**Código del proyecto: PO-LE/UFD/2024/1**

ALEGACIONES contra la solicitud de Autorización Administrativa Previa y el Estudio de Impacto Ambiental de la línea de alta tensión “LAT 132kV Carballeda-Encinedo”, situada en los términos municipales de Carballeda de Valdeorras (Ourense) y Encinedo y Benuza (León)”.

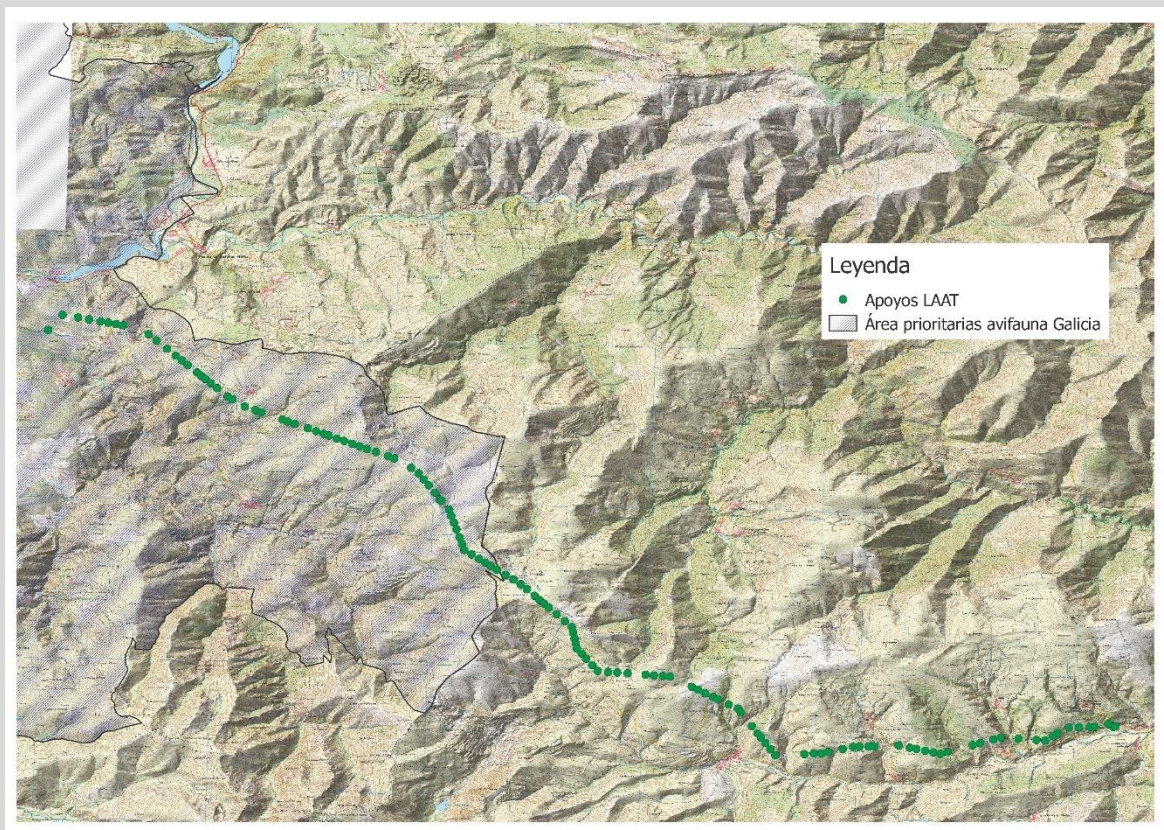
En la página 62 de dicho apartado, indican que “En cuanto a las rapaces nocturnas, destaca por su protección el búho real (*Bubo bubo*). Se encuentra en la misma situación de protección legal que el aguilucho pálido: catalogada como Vulnerable (VU) por la normativa autonómica y con protección especial según la norma estatal”.

Áreas prioritarias de reproducción, de alimentación, de dispersión y de concentración local de aves incluida en el Catálogo Gallego de Especies Amenazadas (fuente elaboración propia)

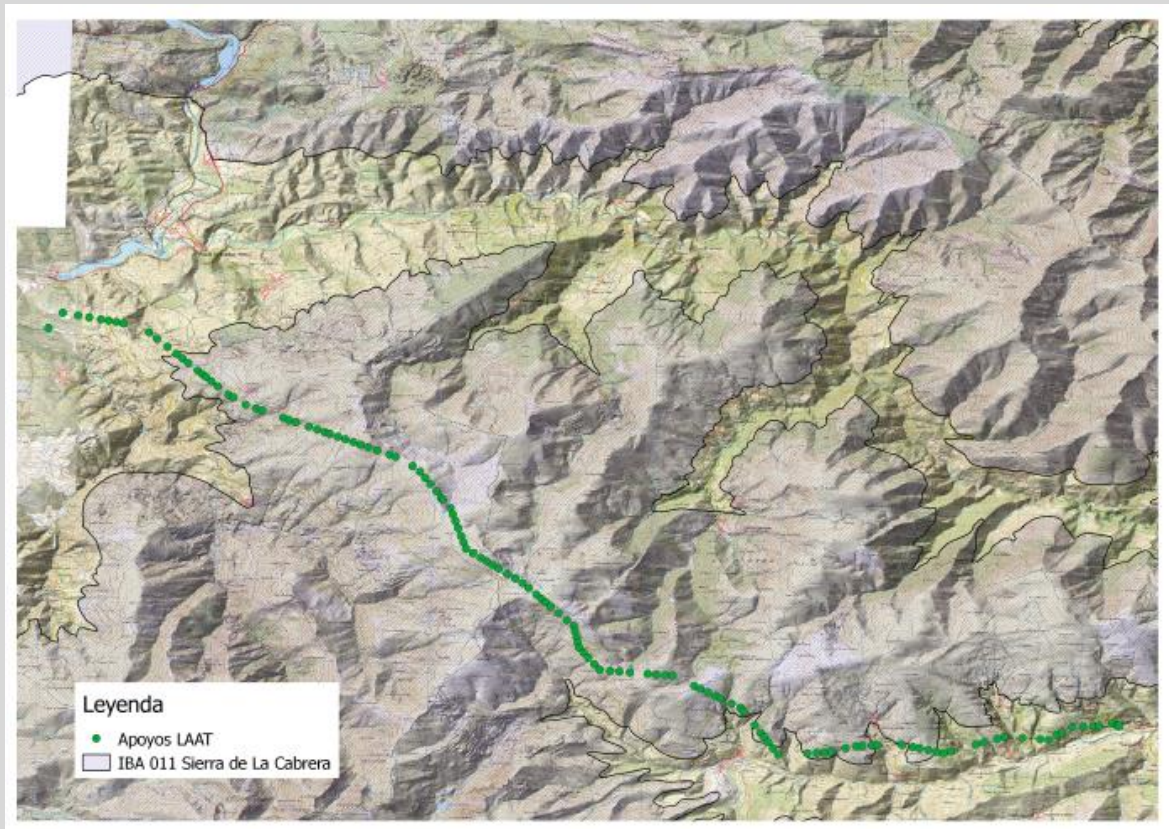
Los autores indican, en la página 40 que “El ámbito del proyecto se clasifica en su totalidad como de baja sensibilidad para aves esteparias, y como de sensibilidad baja a media para las aves planeadoras, siendo la zona norte la que presenta mayor sensibilidad”. Para esta afirmación se basan en datos de **elaboración propia a partir de cartografía de la Junta CyL (extrapolando la información de la parte castellana a la parte gallega del proyecto sin tener la certeza de que sea cierto).**

Esta afirmación recogida en el proyecto es falsa y tendenciosa, resultando para el que suscribe especialmente llamativos la ausencia de un plano para este apartado en concreto, puesto que **TODOS LOS APOYOS DE LA LÍNEA DE ALTA TENSIÓN QUE AFECTAN AL TERRITORIO GALLEGO ESTÁN SITUADOS EN ZONA PRIORITARIA PARA LA AVIFAUNA** (Resolución del 28 de noviembre de 2011 por la que se delimitan las áreas prioritarias de reproducción, de alimentación, de dispersión y de concentración local de aves incluida en el Catálogo Gallego de Especies Amenazadas y Resolución del 18 de septiembre de 2018 por la que actualiza dicha delimitación de las áreas ), tal como puede verse en el plano que se adjunta

Asimismo, **LA PRACTICA TOTALIDAD DE LOS APOYOS** (casi el 75% de los mismos) (del apoyo 11 al 96, del 99 al 106 y del 108 al 112), están integrante proyectados **DENTRO DE LA Important Bird Areas (IBA) 011 SIERRA DE LA CABRERA (Seo BirdLife)** tal como se reconoce por parte de los redactores en el Anexo 5 del EsIA, apartado 4.3.9. Áreas Importantes para la Conservación de las Aves y la Biodiversidad, liquidando lo referente a este importe indicador en 7 líneas y un plano de afección
